PRÉFET DU CHER

SAS SIROT

Objet : Demande de renouvellement et d'extension d'une carrière d'alluvions, de renouvellement d'une installation de traitement de matériaux et d'une station de transit de produits minéraux

RAPPORT DE L'INSPECTION DES INSTALLATIONS CLASSÉES

Plan d'état final

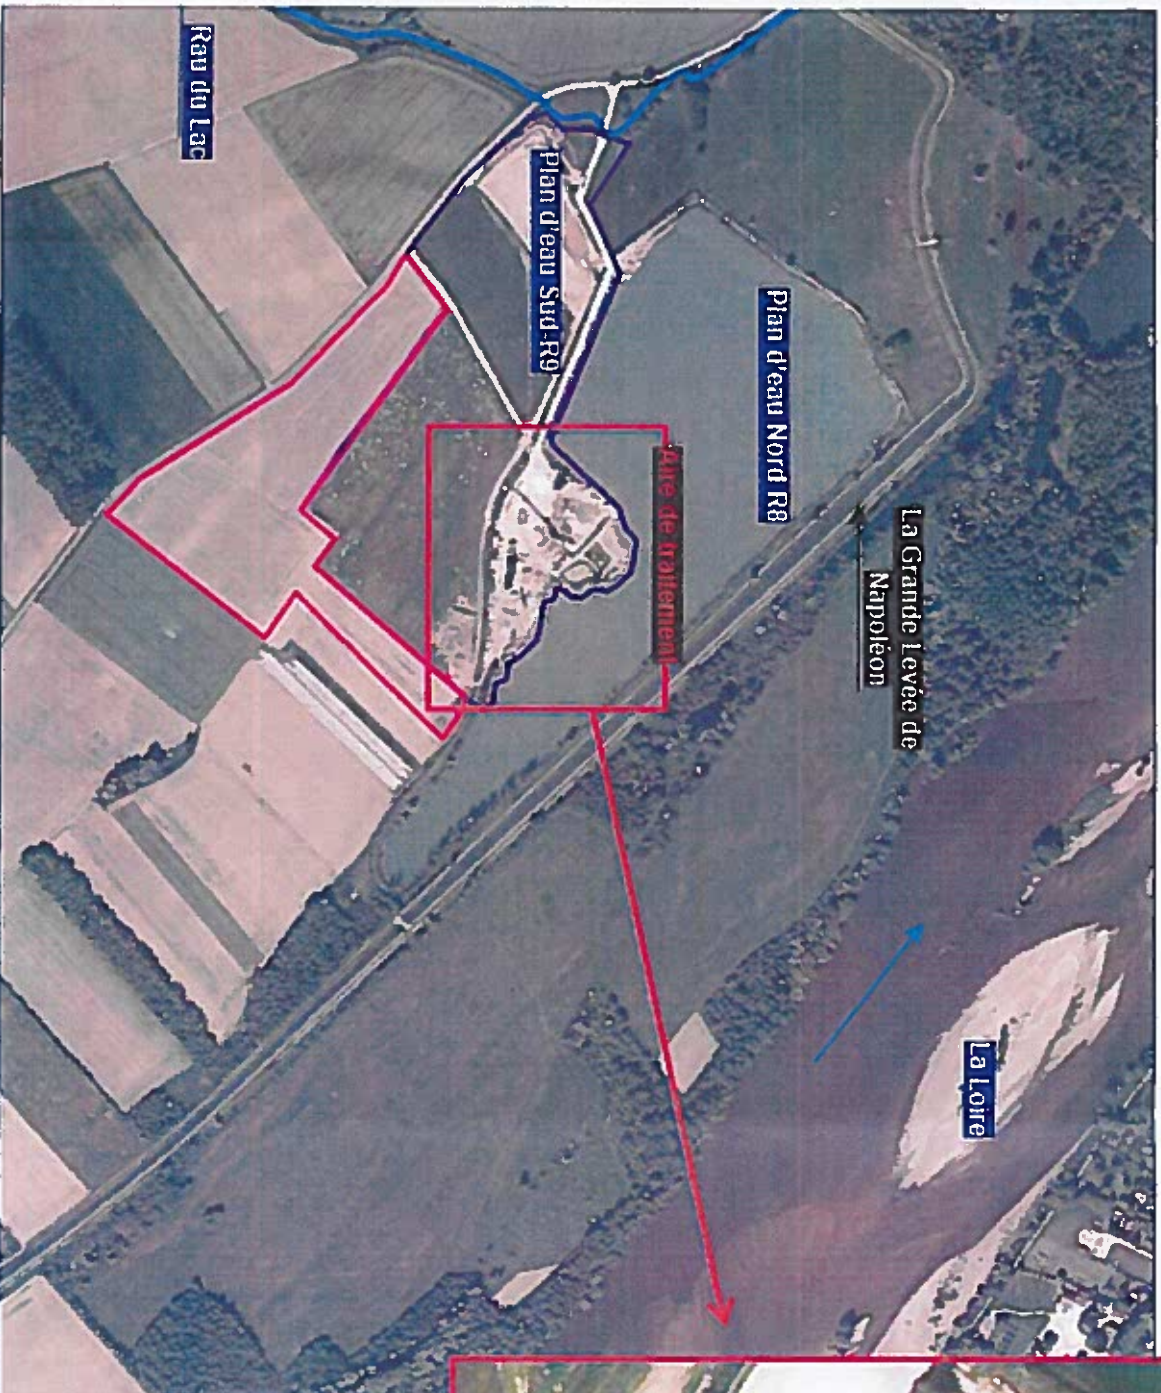
Le SBLAD considère que la solution consistant à réaménager le site en créant un seul plan d'eau n'a pas été retenue dans le dossier. Ni même été explorée dans l'étude d'impact. Le pétitionnaire le justifie pour trois raisons :

Dans son avis du 13 septembre 2017, le SBLAD considère que les arguments apportés par la société SAS SIROT ne sont pas convaincants pour valider le choix d'un réaménagement final en deux plans d'eau distincts. En effet, la demande d'autorisation ne porte pas seulement sur un renouvellement mais également sur l'extension d'une carrière. Dans ce contexte, il paraît tout à fait pertinent et justifié de demander au pétitionnaire d'avoir une réflexion paysagère globale sur le site, de manière à faire évoluer le projet et obtenir un réaménagement final présentant un moindre impact paysager. La difficulté administrative, invoquée par le pétitionnaire, ne peut constituer un argument acceptable pour maintenir une solution arrêtée en 2004, alors même des préconisations en faveur du paysage ont été apportées dans le Schéma départemental des carrières du Cher et doivent être mise en œuvre, y compris dans les projets d'extension de carrières existantes.

Pour assurer sa faisabilité, il importe que la question du réaménagement et de la forme générale du plan d'eau final soit chronologiquement statuée avant que soient mises en œuvre les dispositions relatives à la biodiversité. Ce n'est qu'à cette condition que l'atteinte des objectifs de préservation de la biodiversité et de moindre impact sur le paysage pourront être atteints de manière concomitante. Par ailleurs, le maintien en phase d'exploitation d'une bande de 5 m minimum entre les deux zones de gravières pour permettre la circulation des véhicules, n'exclut pas, à terme, lors de la remise en état finale, la suppression de ce merlon entre les deux plans d'eau, et la création d'un seul plan d'eau. Enfin, le maintien d'un témoin de la berge de l'ancien lit de la Loire sous une forme édulcorée n'a pas de sens « patrimonial » ou « paysager » dans un milieu aussi remanié, d'autant moins qu'il empêche la mise en œuvre d'une solution favorable à l'insertion paysagère de ce site artificiellement créé.

Une réunion avec le pétitionnaire s'est tenue le 11 octobre 2017. Le pétitionnaire a expliqué sa difficulté à ré-intervenir sur le plan d'eau Nord pour en adoucir les angles du fait de l'abandon d'exploitation de cette zone, du procès verbal de récolement et de la restitution du plan d'eau à son propriétaire. En l'état, compte tenu de la présence des installations de traitement au milieu de la carrière, il est impossible de supprimer la bande de terre entre les deux plans d'eau pour les regrouper. Selon le pétitionnaire, l'exploitation de la zone centrale entre les deux plans d'eau prendrait environ 6 mois. Il lui a été demandé d'envisager de déplacer en fin d'exploitation les installations de traitement sur la partie Sud de la zone en extension et d'exploiter ainsi les matériaux de cet îlot afin de regrouper les deux plans d'eau. Si techniquement cela est possible, cela constituerait une modification notable du projet nécessitant une nouvelle étude d'impact et donc une deuxième enquête publique.

En fin de réunion, le pétitionnaire a proposé d'adoucir les angles du Sud et Sud-Est du futur plan d'eau. Il a été décidé que cette proposition de réaménagement est de nature à répondre aux attentes paysagères sans constituer une modification notable du projet.

Lors de la réunion avec le pétitionnaire qui s'est tenue le 8 novembre 2017, le pétitionnaire a remis un nouveau plan de remise en état conforme à la décision sus-visée. Ce plan est joint au projet d'arrêté préfectoral d'autorisation (annexe 3).
